**1. Deckblatt vom August 2023 ersetzt Unterlage 14.2 Blatt Nr. 2**

Unterlage Nr.: 14.2  
Blatt Nr.: 2 a  
VKE: C 341

**B 324 - Bad Hersfeld**  
UF Stadtstraße und DB "Peterstor"

Straßenquerschnitt Achse 324 (Frankfurter Straße)  
Maßstab: 1:50

**Detail Bushaltestelle**  
von Bau-km 0+544,240 bis Bau-km 0+574,240 rechts

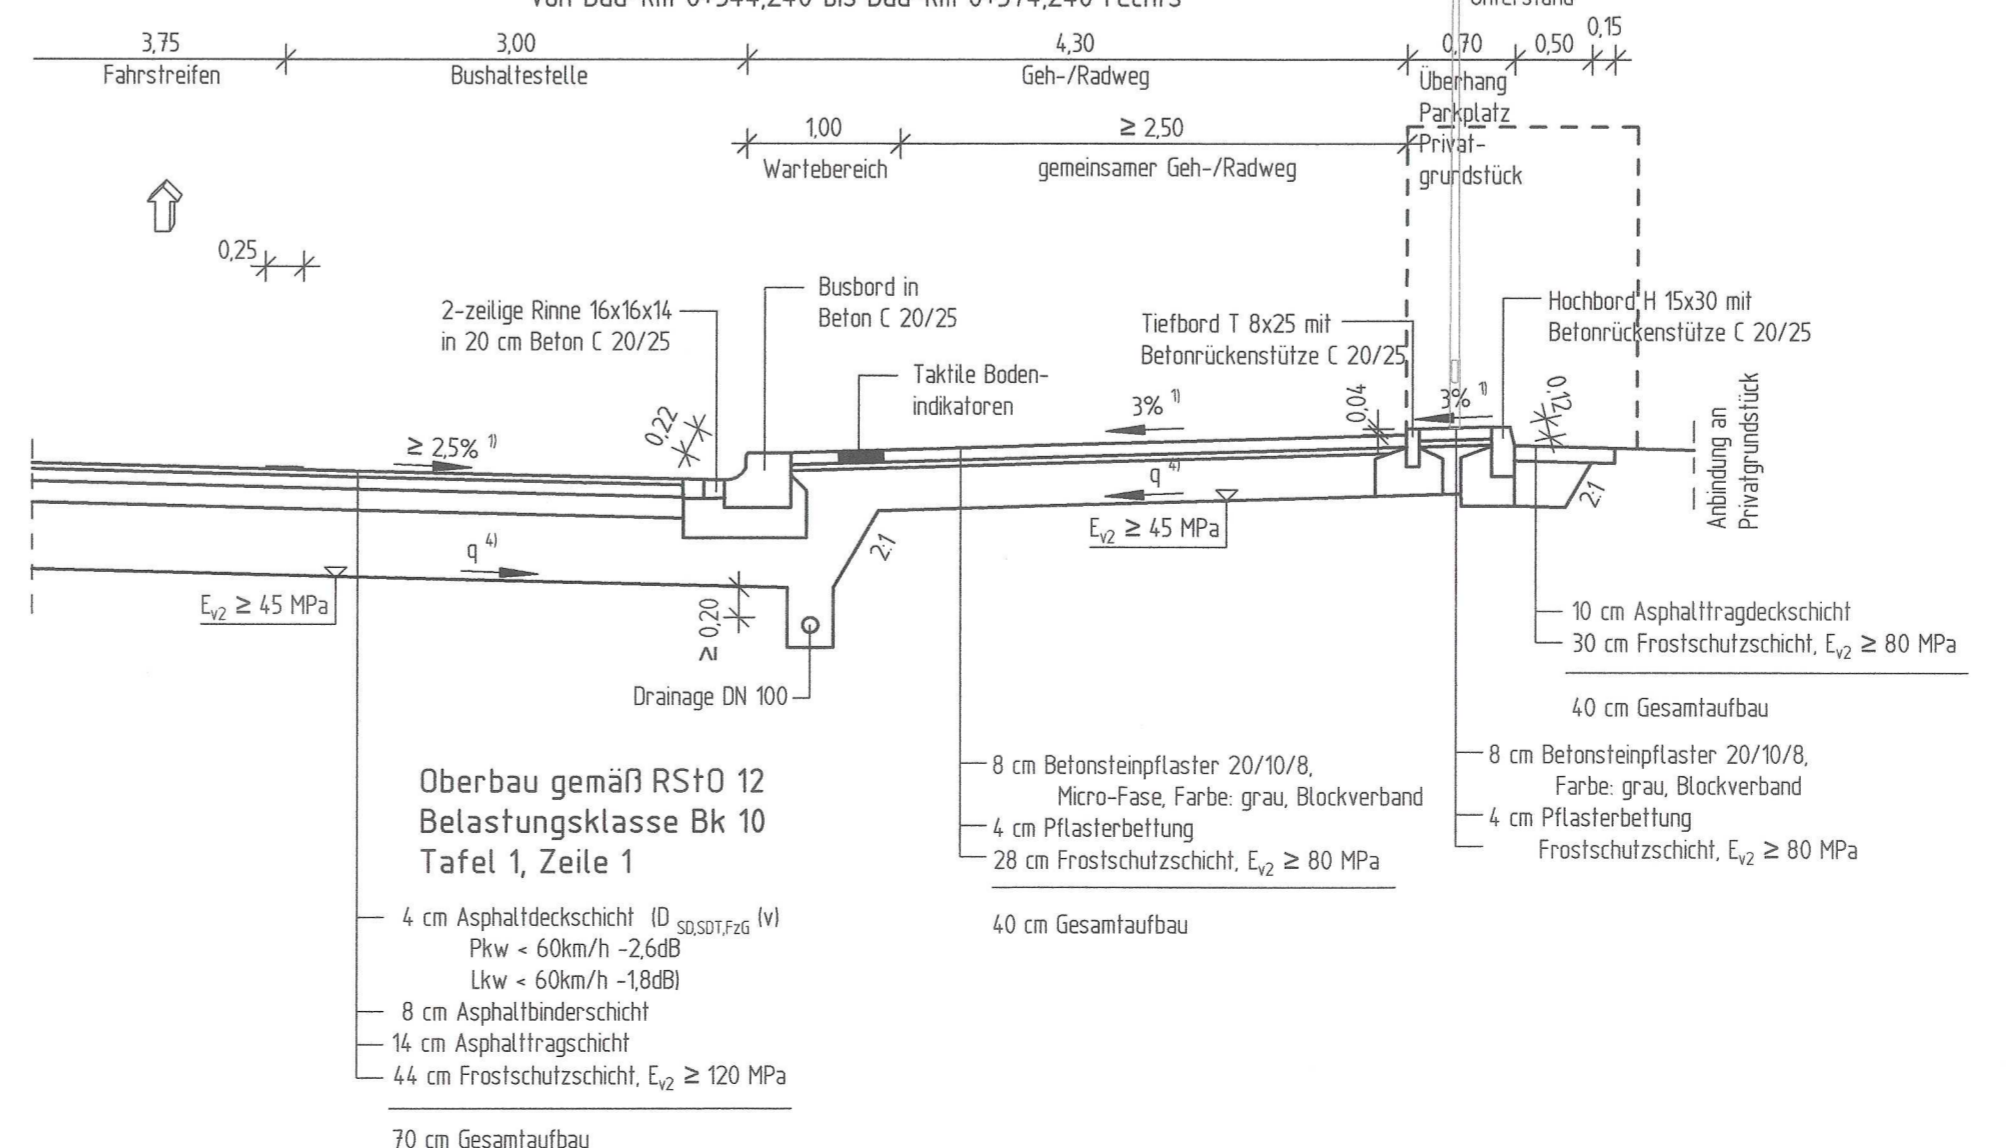
Nr.	Art der Änderung	Datum	Zeichen
a	Verbreiterung Gehweg Bushaltestelle Nord	08/2023	MKünzel
